根室港港湾計画書

—— 軽易な変更 ——

平成 11 年 3 月

根室港港湾管理者

既定計画

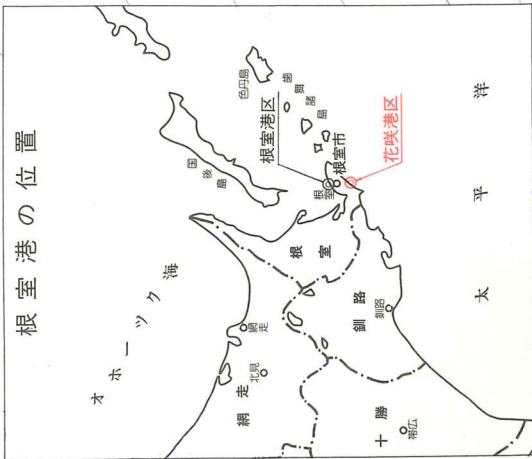
花咲港区東地区において、漁船等の利便に資するため、公共ふ頭計画を追加する。

花咲港区東地区における漁船等の利用に対処するため、公共ふ頭計画を次のとおり計画する。

水深4m 物揚場 延長185m

ふ頭用地 1ha （荷捌き施設用地）

港湾施設の計画に対応し、土地利用を次のとおり計画する。
